WZ.271.32.2023

Dotyczy: postępowania o udzielenie zamówienia publicznego pn.: **Zagospodarowanie terenów turystycznych w Gminie Czersk w ramach przedsięwzięcia pn. „Pomorskie Szlaki Kajakowe - Szlakiem Zbrzycy i Brdy”**

WYJAŚNIENIE TREŚCI SWZ

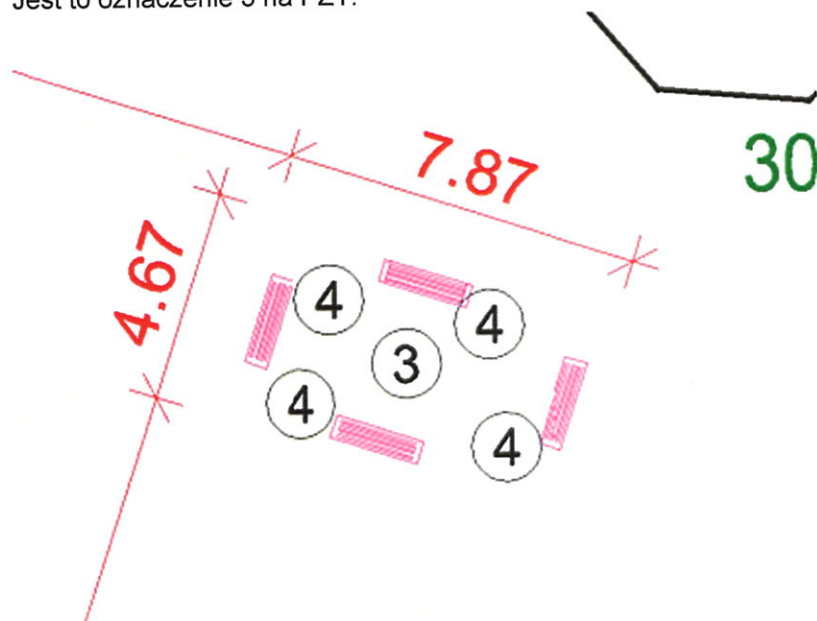
Proszę o przesłanie przekroju pod opaskę brzegową (w formie slipu) czy można użyć płyty meba 60x40x8 cm.

Tak, można użyć. Jest to tylko meba ułożona na piasku.
